工程指示 / 要求簡箋 ENGINEER INSTRUCTIONS(E.I.)

工程指示編號:	EI- 5032A	修改版本:	A
	HK-1427		
工程編號:	J 856	工程名稱:	天榮站
收件人:	生統/王良	發件人:	Lai Sik Hung
工程項目:	70料佛沙窗 新款廠用磨耳樣辦生產 50料板 (修訂A:新增50料款)	日期:	26/08/2022

內容: 70料佛沙窗 新款廠用磨耳樣辦生產
50料板
請安排生產20隻 70料佛沙窗廠用新款磨耳樣辦, 以作試驗安裝之用 (各20隻)
20隻 50料

美特鋁質 有限公司 MIDI Aluminium Fabricator Ltd.				類別		物料號	
修改				制圖	付吉寧	2021.11.26	圖號 J856-MR70-1
日期				復核			數量
				批准			位置 用於70生窗框四周

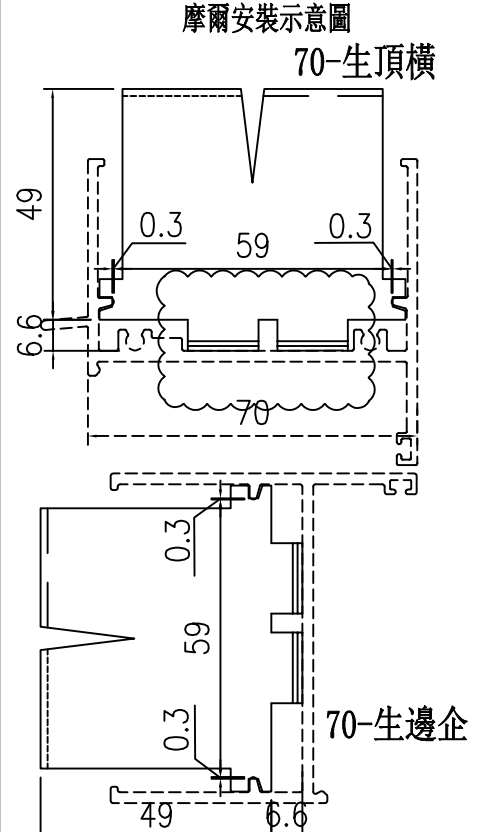
帶"*"號處原尺寸: 57.1
現改為: 59.6

請安排生產新款磨耳樣辦, 以作試驗安裝之用
70料窗用 = 20隻

美特鋁質 有限公司 MIDI Aluminium Fabricator Ltd.				類別		物料號		
修改	A			制圖	付吉寧	2021.11.26	圖號	J856-MR50-1
日期	22.08.26			復核			數量	
				批准			位置	用於50生窗框四周

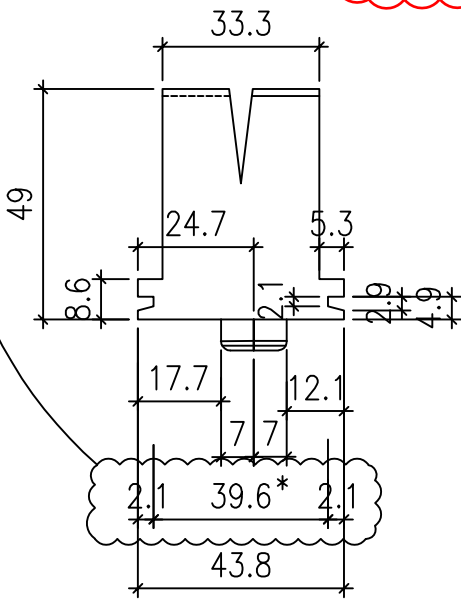
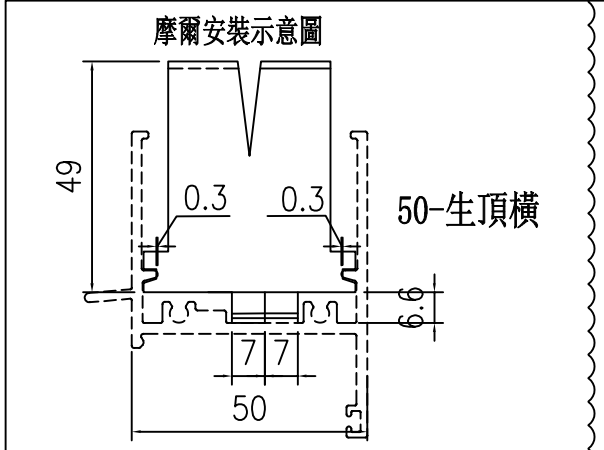
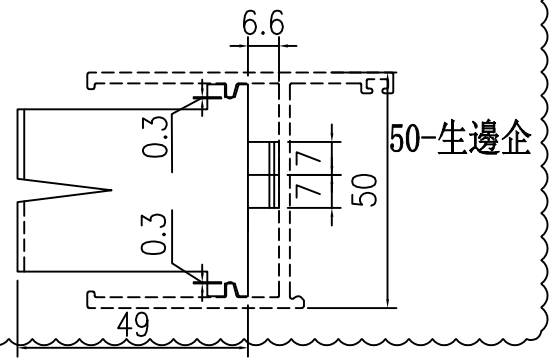
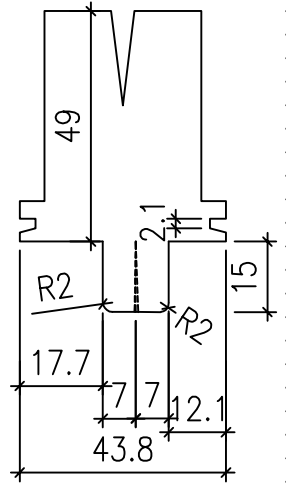
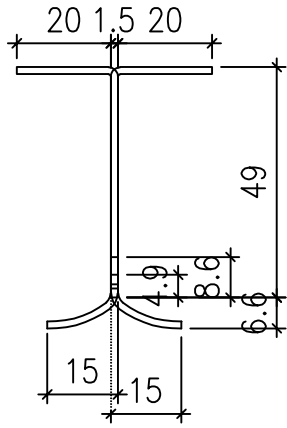
帶"*"號處原尺寸: 37.1
現改為: 39.6

請安排生產新款磨耳樣辦, 以作試驗安裝之用
50料窗用 = 20隻
